**Verslag huishoudelijke elektrische installatie op laagspanning en zeer lage spanning****Algemeen:**

Referentie: 011-20260327-01	Datum controle: 27/03/2026
Keurder: 011

Eigenaar:	Onbekend	EAN-code:	541448820045692633
Adres installatie:	moederhoefstraat 14, 2547 - Lint	Nummer teller(s):	1LGZ0468560121
		Distributienetbeheerder installatie:	Fluvius
Datum uitvoering installatie:	☒ Vóór 01/10/1981 ☒ Tussen 01/10/1981 en 01/06/2020 ☐ Vanaf 01/06/2020		
Type:	☒ Wooneenheid ☐ Niet-huishoudelijk ☐ PV ☐ Batterij ☐ Laadpaal

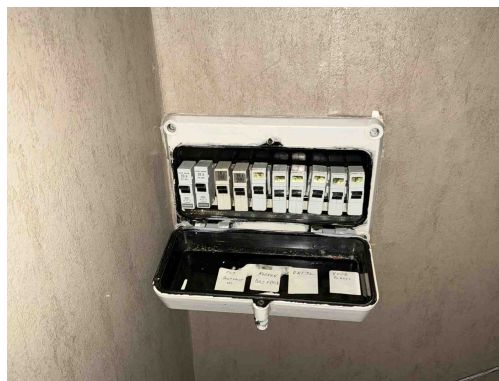
B17 - De voedingsspanning is niet op elk bord vermeld (Boek 1: 3.1.3.3).
Opmerking: Oa alle borden

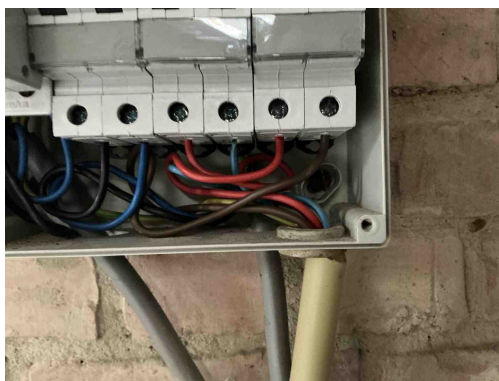
B17 - De voedingsspanning is niet op elk bord vermeld (Boek 1: 3.1.3.3).
Opmerking: Oa alle borden

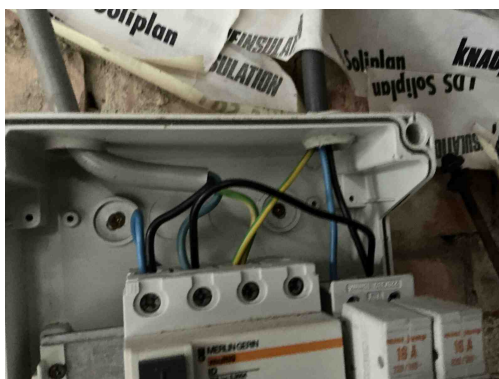
T21 - Het elektrisch materieel is niet geplaatst volgens de voorschriften van de fabrikant/ regels van goed vakmanschap . (Boek 1: 1.4.1.3)

Opmerking: Oa ophangvijzen bord 1 en 2, aarding bord 1

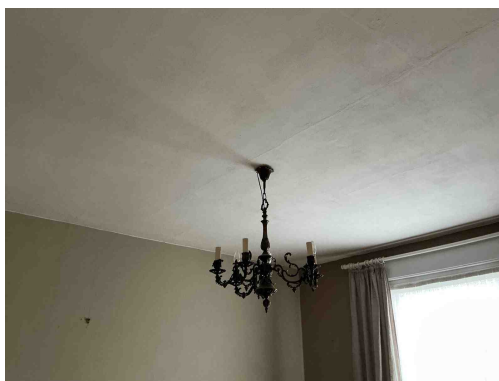
T21 - Het elektrisch materieel is niet geplaatst volgens de voorschriften van de fabrikant/ regels van goed vakmanschap . (Boek 1: 1.4.1.3)

Opmerking: Oa ophangvijzen bord 1 en 2, aarding bord 1

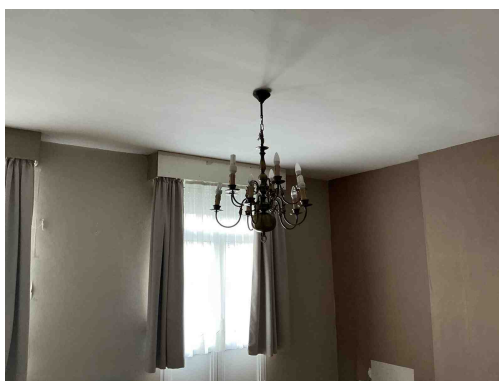
Klasse 0 toestel is niet toegestaan
Opmerking: Oa slaapkamers , hal

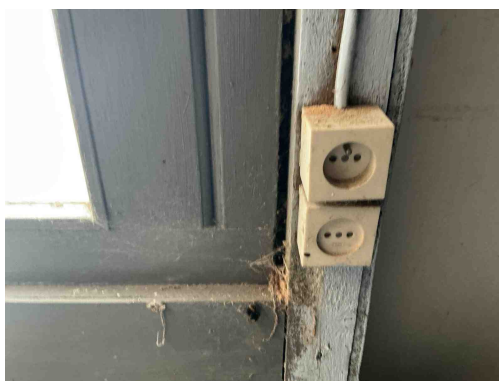
Klasse 0 toestel is niet toegestaan
Opmerking: Oa slaapkamers , hal

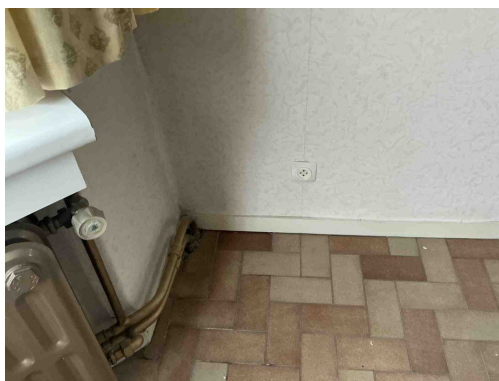
A20 - Er bevindt zich een contactdoos zonder beschermingsgeleider in de elektrische installatie. Deze is niet geplaatst achter een differentieelstroombeschermingsinrichting met grote (max. 30mA) of zeer grote (max. 10mA) gevoeligheid.
Opmerking: Oa slaapkamers , woonkamer, keuken, ...

T13 - Opbouwcontactdozen en/of -schakelaars zonder achterplaatje mogen niet rechtstreeks op een brandbare ondergrond bevestigd worden (Boek 1: 4.3.3.5).
Opmerking: Oa garage

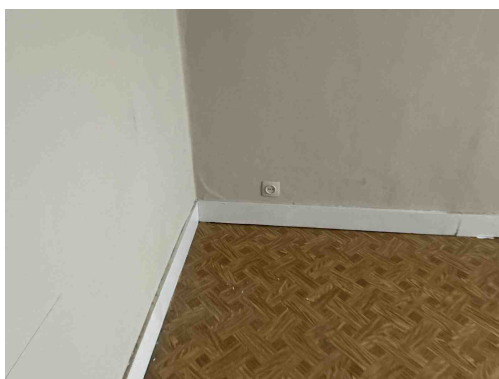
A20 - Er bevindt zich een contactdoos zonder beschermingsgeleider in de elektrische installatie. Deze is niet geplaatst achter een differentieelstroombeschermingsinrichting met grote (max. 30mA) of zeer grote (max. 10mA) gevoeligheid.

Opmerking: Oa slaapkamers , woonkamer, keuken, ...

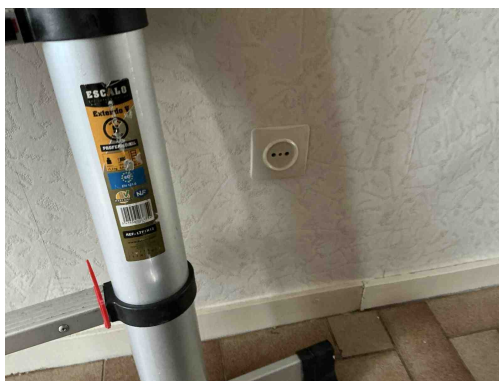
A20 - Er bevindt zich een contactdoos zonder beschermingsgeleider in de elektrische installatie. Deze is niet geplaatst achter een differentieelstroombeschermingsinrichting met grote (max. 30mA) of zeer grote (max. 10mA) gevoeligheid.

Opmerking: Oa slaapkamers , woonkamer, keuken, ...

T11 - De contactdozen waarvan de toegekende stroomsterkte maximaal 16A en de toegekende spanning maximaal 250V bedraagt en niet bedoeld zijn voor de voeding van een of meerdere verbruikstoestellen voor een specifiek doel en niet geplaatst zijn in of op schakel- en verdeelborden, beschikken niet of IPXX-D (incl. gemeenschappelijke delen residentieel geheel) (Boek 1: 4.2.2.3/5.3.5.2).

Opmerking: Oa slaapkamers , woonkamer, keuken, ...

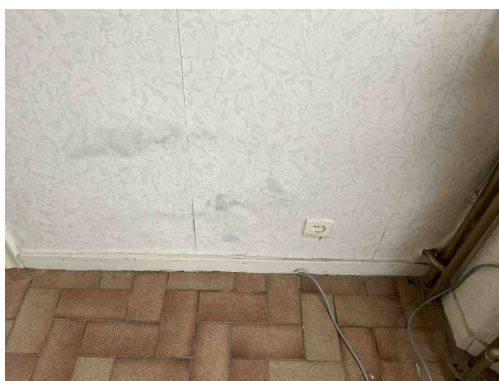
A20 - Er bevindt zich een contactdoos zonder beschermingsgeleider in de elektrische installatie. Deze is niet geplaatst achter een differentieelstroombeschermingsinrichting met grote (max. 30mA) of zeer grote (max. 10mA) gevoeligheid.

Opmerking: Oa slaapkamers , woonkamer, keuken, ...

T11 - De contactdozen waarvan de toegekende stroomsterkte maximaal 16A en de toegekende spanning maximaal 250V bedraagt en niet bedoeld zijn voor de voeding van een of meerdere verbruikstoestellen voor een specifiek doel en niet geplaatst zijn in of op schakel- en verdeelborden, beschikken niet of IPXX-D (incl. gemeenschappelijke delen residentieel geheel) (Boek 1: 4.2.2.3/5.3.5.2).

Opmerking: Oa slaapkamers , woonkamer, keuken, ...

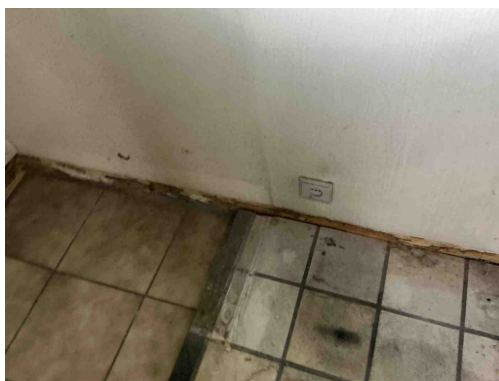
A20 - Er bevindt zich een contactdoos zonder beschermingsgeleider in de elektrische installatie. Deze is niet geplaatst achter een differentieelstroombeschermingsinrichting met grote (max. 30mA) of zeer grote (max. 10mA) gevoeligheid.

Opmerking: Oa slaapkamers , woonkamer, keuken, ...

T11 - De contactdozen waarvan de toegekende stroomsterkte maximaal 16A en de toegekende spanning maximaal 250V bedraagt en niet bedoeld zijn voor de voeding van een of meerdere verbruikstoestellen voor een specifiek doel en niet geplaatst zijn in of op schakel- en verdeelborden, beschikken niet of IPXX-D (incl. gemeenschappelijke delen residentieel geheel) (Boek 1: 4.2.2.3/5.3.5.2).

Opmerking: Oa slaapkamers , woonkamer, keuken, ...

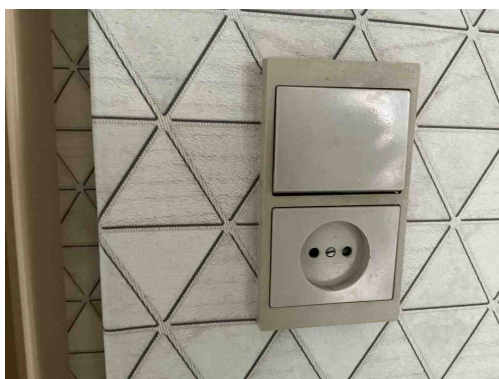
A20 - Er bevindt zich een contactdoos zonder beschermingsgeleider in de elektrische installatie. Deze is niet geplaatst achter een differentieelstroombeschermingsinrichting met grote (max. 30mA) of zeer grote (max. 10mA) gevoeligheid.

Opmerking: Oa slaapkamers , woonkamer, keuken, ...

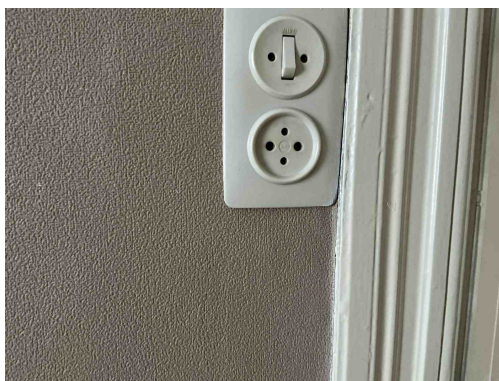
A20 - Er bevindt zich een contactdoos zonder beschermingsgeleider in de elektrische installatie. Deze is niet geplaatst achter een differentieelstroombeschermingsinrichting met grote (max. 30mA) of zeer grote (max. 10mA) gevoeligheid.

Opmerking: Oa slaapkamers , woonkamer, keuken, ...

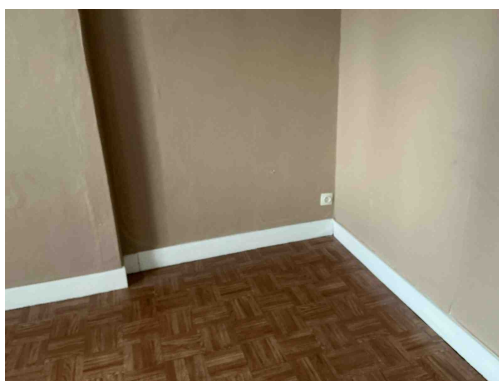
A20 - Er bevindt zich een contactdoos zonder beschermingsgeleider in de elektrische installatie. Deze is niet geplaatst achter een differentieelstroombeschermingsinrichting met grote (max. 30mA) of zeer grote (max. 10mA) gevoeligheid.

Opmerking: Oa slaapkamers , woonkamer, keuken, ...

T11 - De contactdozen waarvan de toegekende stroomsterkte maximaal 16A en de toegekende spanning maximaal 250V bedraagt en niet bedoeld zijn voor de voeding van een of meerdere verbruikstoestellen voor een specifiek doel en niet geplaatst zijn in of op schakel- en verdeelborden, beschikken niet of IPXX-D (incl. gemeenschappelijke delen residentieel geheel) (Boek 1: 4.2.2.3/5.3.5.2).

Opmerking: Oa slaapkamers , woonkamer, keuken, ...

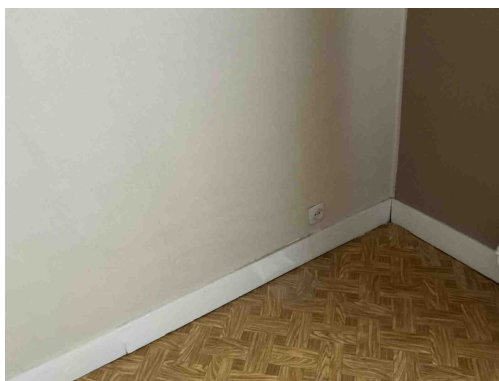
A20 - Er bevindt zich een contactdoos zonder beschermingsgeleider in de elektrische installatie. Deze is niet geplaatst achter een differentieelstroombeschermingsinrichting met grote (max. 30mA) of zeer grote (max. 10mA) gevoeligheid.

Opmerking: Oa slaapkamers , woonkamer, keuken, ...

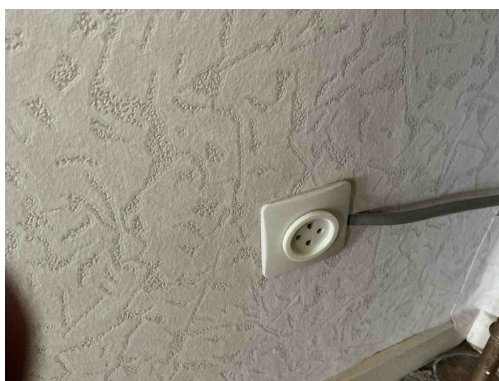
A20 - Er bevindt zich een contactdoos zonder beschermingsgeleider in de elektrische installatie. Deze is niet geplaatst achter een differentieelstroombeschermingsinrichting met grote (max. 30mA) of zeer grote (max. 10mA) gevoeligheid.

Opmerking: Oa slaapkamers , woonkamer, keuken, ...

T11 - De contactdozen waarvan de toegekende stroomsterkte maximaal 16A en de toegekende spanning maximaal 250V bedraagt en niet bedoeld zijn voor de voeding van een of meerdere verbruikstoestellen voor een specifiek doel en niet geplaatst zijn in of op schakel- en verdeelborden, beschikken niet of IPXX-D (incl. gemeenschappelijke delen residentieel geheel) (Boek 1: 4.2.2.3/5.3.5.2).

Opmerking: Oa slaapkamers , woonkamer, keuken, ...

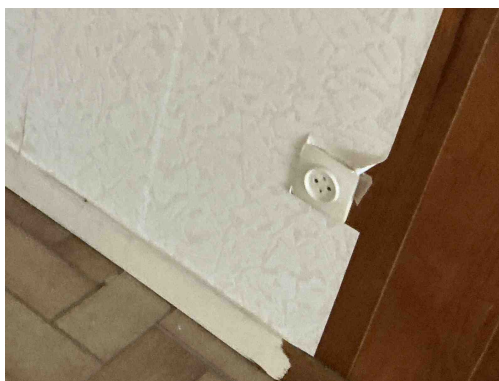
A20 - Er bevindt zich een contactdoos zonder beschermingsgeleider in de elektrische installatie. Deze is niet geplaatst achter een differentieelstroombeschermingsinrichting met grote (max. 30mA) of zeer grote (max. 10mA) gevoeligheid.

Opmerking: Oa slaapkamers , woonkamer, keuken, ...

T11 - De contactdozen waarvan de toegekende stroomsterkte maximaal 16A en de toegekende spanning maximaal 250V bedraagt en niet bedoeld zijn voor de voeding van een of meerdere verbruikstoestellen voor een specifiek doel en niet geplaatst zijn in of op schakel- en verdeelborden, beschikken niet of IPXX-D (incl. gemeenschappelijke delen residentieel geheel) (Boek 1: 4.2.2.3/5.3.5.2).

Opmerking: Oa slaapkamers , woonkamer, keuken, ...

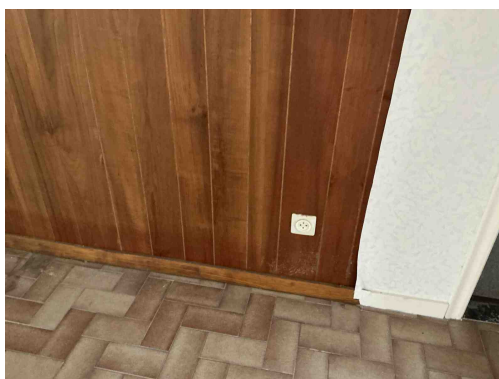
A20 - Er bevindt zich een contactdoos zonder beschermingsgeleider in de elektrische installatie. Deze is niet geplaatst achter een differentieelstroombeschermingsinrichting met grote (max. 30mA) of zeer grote (max. 10mA) gevoeligheid.

Opmerking: Oa slaapkamers , woonkamer, keuken, ...

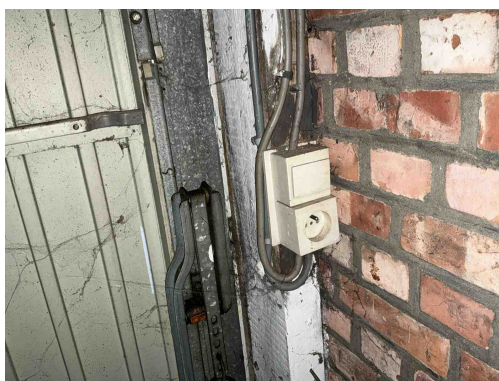
A20 - Er bevindt zich een contactdoos zonder beschermingsgeleider in de elektrische installatie. Deze is niet geplaatst achter een differentieelstroombeschermingsinrichting met grote (max. 30mA) of zeer grote (max. 10mA) gevoeligheid.

Opmerking: Oa slaapkamers , woonkamer, keuken, ...

T11 - De contactdozen waarvan de toegekende stroomsterkte maximaal 16A en de toegekende spanning maximaal 250V bedraagt en niet bedoeld zijn voor de voeding van een of meerdere verbruikstoestellen voor een specifiek doel en niet geplaatst zijn in of op schakel- en verdeelborden, beschikken niet of IPXX-D (incl. gemeenschappelijke delen residentieel geheel) (Boek 1: 4.2.2.3/5.3.5.2).

Opmerking: Oa slaapkamers , woonkamer, keuken, ...

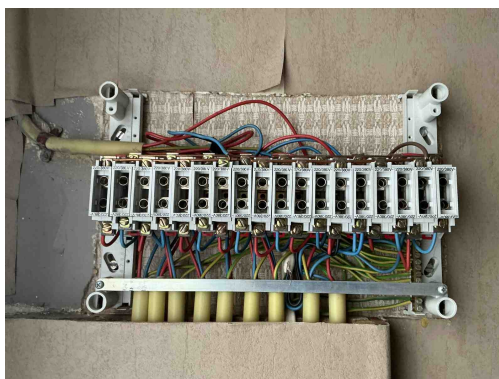
T11 - De contactdozen waarvan de toegekende stroomsterkte maximaal 16A en de toegekende spanning maximaal 250V bedraagt en niet bedoeld zijn voor de voeding van een of meerdere verbruikstoestellen voor een specifiek doel en niet geplaatst zijn in of op schakel- en verdeelborden, beschikken niet of IPXX-D (incl. gemeenschappelijke delen residentieel geheel) (Boek 1: 4.2.2.3/5.3.5.2).

Opmerking: Oa slaapkamers , woonkamer, keuken, ...

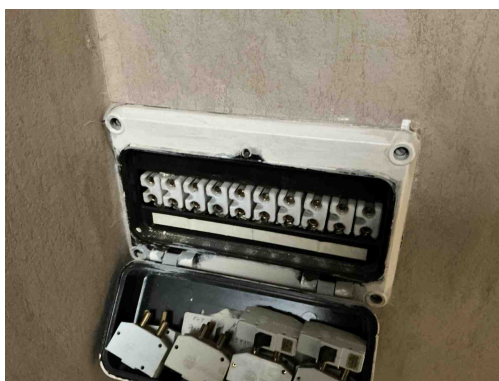
B28 - Het elektrisch verdeelbord in een huishoudelijke ruimte is niet voorzien van een achterwand (Boek 1: 5.3.5.1).
Opmerking: Oa bord 3

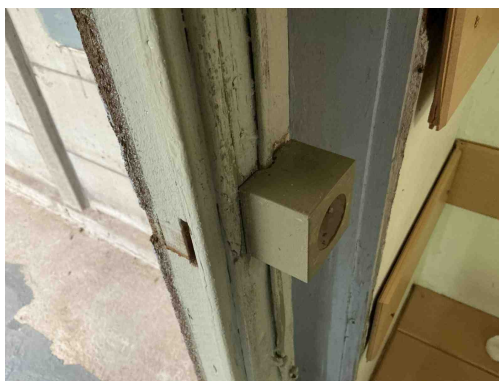
B30 - De houder van de beveiliging in een huishoudelijke ruimte is niet voorzien van aangepaste kalibreerelementen (Boek1: 5.3.5.5).
Opmerking: Oa bord 4

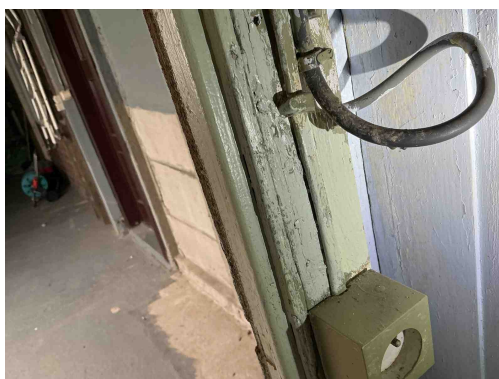
T13 - Opbouwcontactdozen en/of -schakelaars zonder achterplaatje mogen niet rechtstreeks op een brandbare ondergrond bevestigd worden (Boek 1: 4.3.3.5).

Opmerking: Oa garage

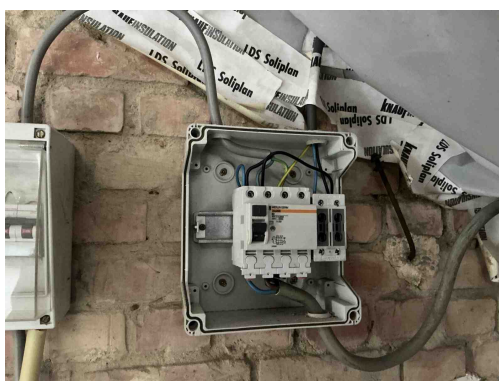
C27 - Het gebruik van geleiders van het type VTLMb (côte-à-côte) is niet toegestaan (Boek 1: 1.4.2.1).

Opmerking: Oa garage
